改善箇所説明図

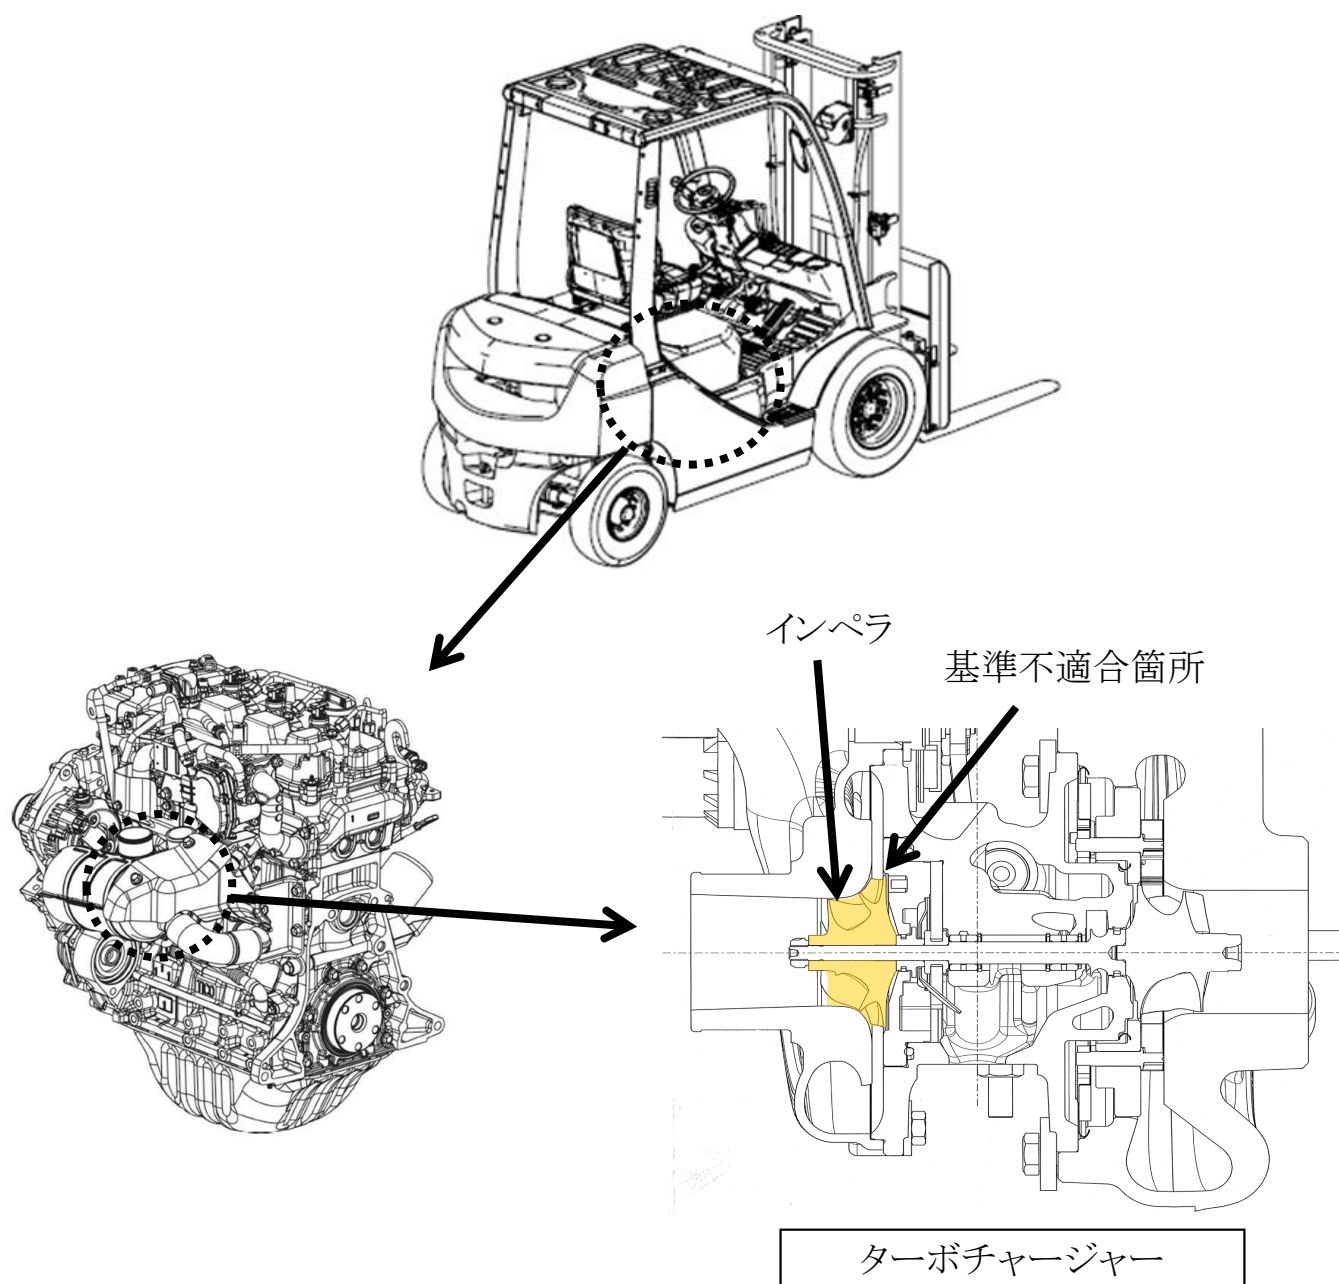
不具合の内容

フォークリフトの原動機において、ターボチャージャーの設計評価が不適切なため、インペラの耐久性が不足している。そのため、そのままの状態で使用を続けると、エンジン負荷の大きい作業を繰り返した場合、インペラが破損して、エンジン出力が低下するおそれがある。また、排気ガスが大型特殊自動車排出ガス規制の基準値を超え、保安基準に適合しないおそれがある。

改善の内容

全車両、ターボチャージャーを対策品と交換する。
